PMC GOIANA

PROMA CONTAGEM

BRACKET SEAT RISER

51960031

FOTO NOK

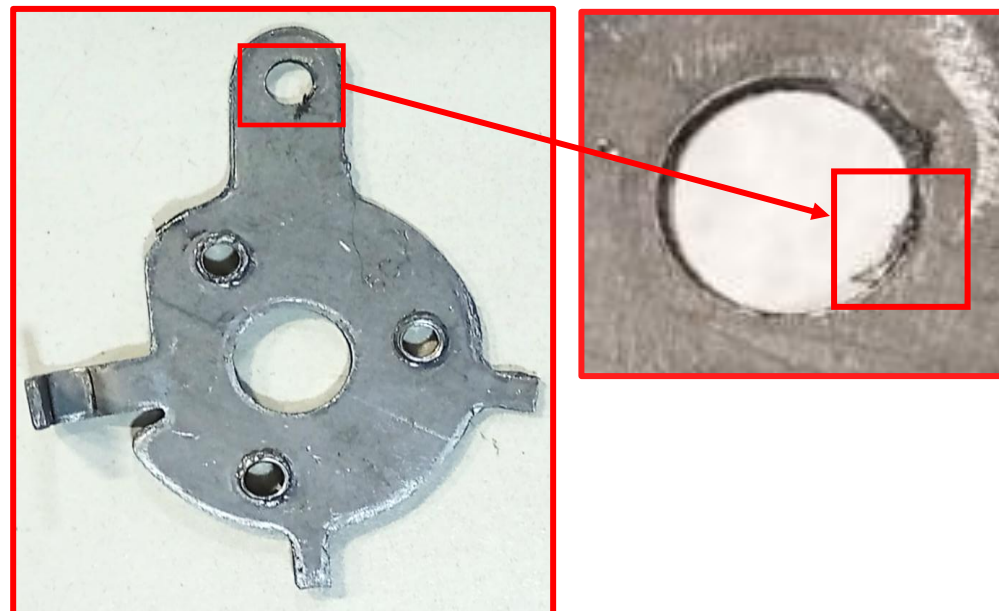
FURO COM REBARBA

DIFICULTA A MONTAGEM NA CONTRA PEÇA

FURO COM REBARBA
